COMMISSION ROYALE DES MONUMENTS ET DES SITES
KONINKLIJKE COMMISSIE VOOR MONUMENTEN EN LANDSCHAPPEN

N/Réf. : BXL21812_724_PREA **BRUXELLES. Rue de Flandre, 180**
Gest. : BDG (= ensemble classé formé par les biens sis 176-178, 180 rue de
V/Réf. : 2043-0719/04/2023-513 PR Flandre et l'impasse du Roulier)
Corr: Isabelle Segura AVIS PRÉALABLE : Aménager la maison à rue : rénovation
NOVA : // intérieure et changement d'affectation du rez-de-chaussée
Demande de BUP – DPC du 22/04/2024, et visite du 08/12/2023

Avis de principe de la CRMS

Façade latérale gauche projetée (extr. du dossier de demande)

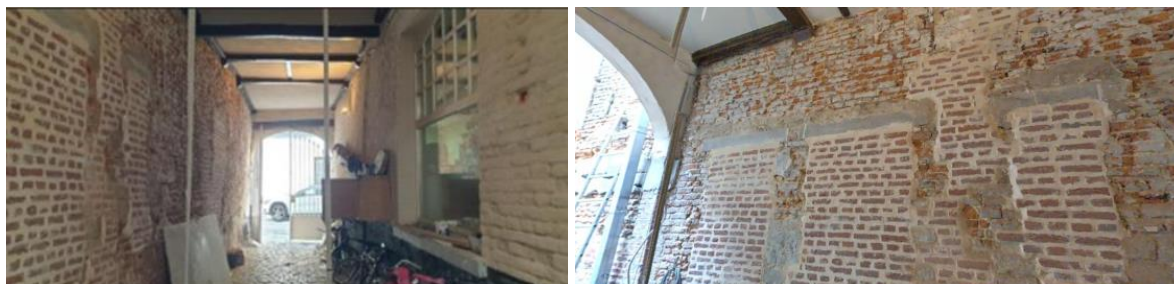
- Concernant la finition du mur mitoyen, côté impasse, la CRMS demande de veiller à la cohérence de l'impasse et de s'inspirer de la finition du mur voisin pour le mur du n°180 (tant que cela soit compatible avec la bonne conservation de la maçonnerie ancienne et permette au mur de respirer).

- La création de nouvelles baies dans le mitoyen (côté impasse) est acceptable sur le plan patrimonial. Le positionnement des nouvelles baies pourrait encore être affiné (par ex. éventuellement placer une des fenêtres plus proche de la porte du logement pour un meilleur apport de lumière naturelle, aligner la nouvelle porte aux baies supérieures), tout comme leurs proportions (éventuellement relever la hauteur des linteaux afin de gagner en surface éclairante).

- Une réflexion globale sur la typologie des nouvelles menuiseries extérieures devrait être menée en misant sur leur bonne intégration dans le bâti ancien. Les modèles proposée (« style fermette ») ne semblent pas les plus adéquats et pourraient être remplacés par des dispositifs plus discrets.

Plan de toiture projeté (extr. du dossier de demande)

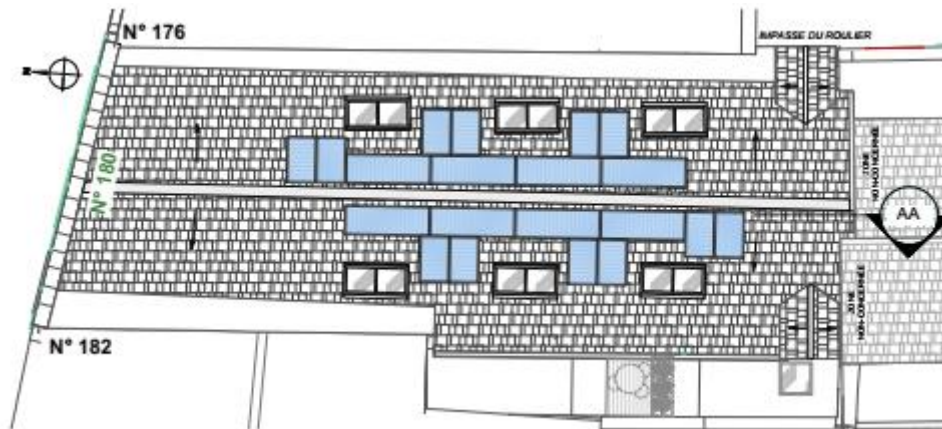
- La CMRS souscrit au placement des panneaux photovoltaïques en raison de leur visibilité minimale. Leur implantation pourrait être plus finement étudiée pour aboutir à une configuration plus régulière.

Coupe CC projetée – vue de l'emplacement futur de la terrasse (extr. du dossier de demande)

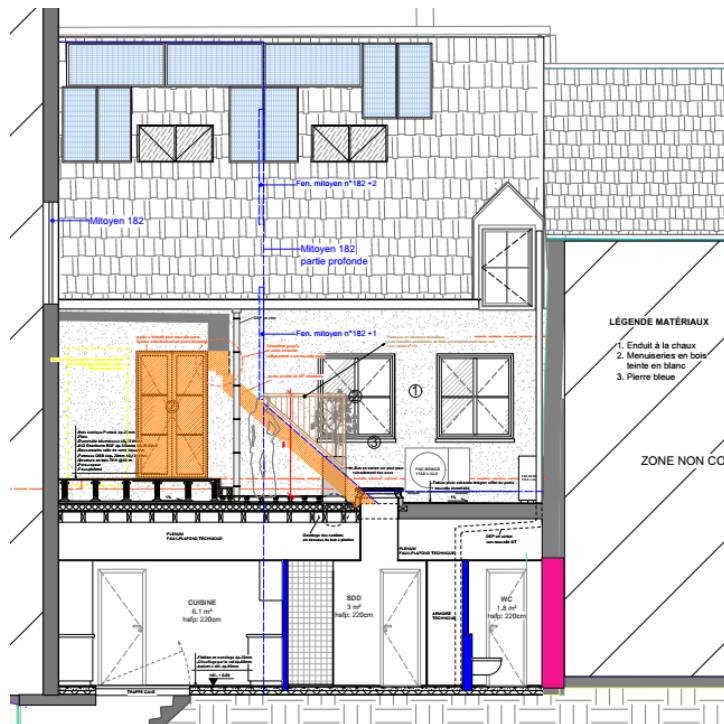
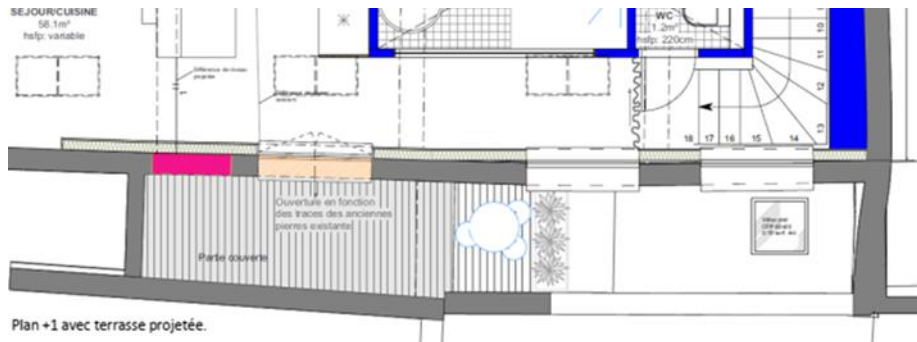
- La création de la terrasse est acceptable sur le plan patrimonial. Il convient cependant d'en vérifier l'emprise à ce qui est autorisable selon le code civil (vues vers et depuis).

Plan projeté du rez-de-chaussée (extr. du dossier de demande)

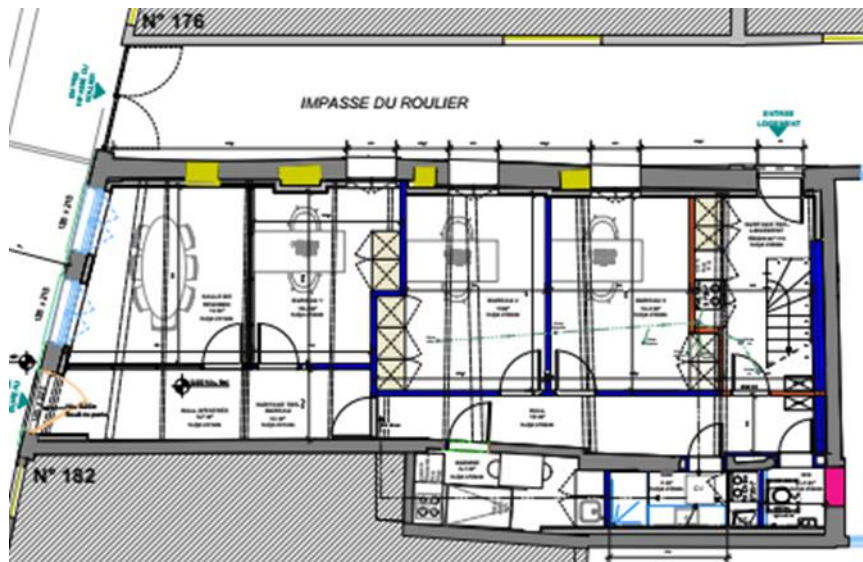
- Rez-de-chaussée : la hauteur des faux-plafonds devra être réduite dans la mesure du possible afin de bénéficier d'une volumétrie sous plafond proche de la hauteur historique.
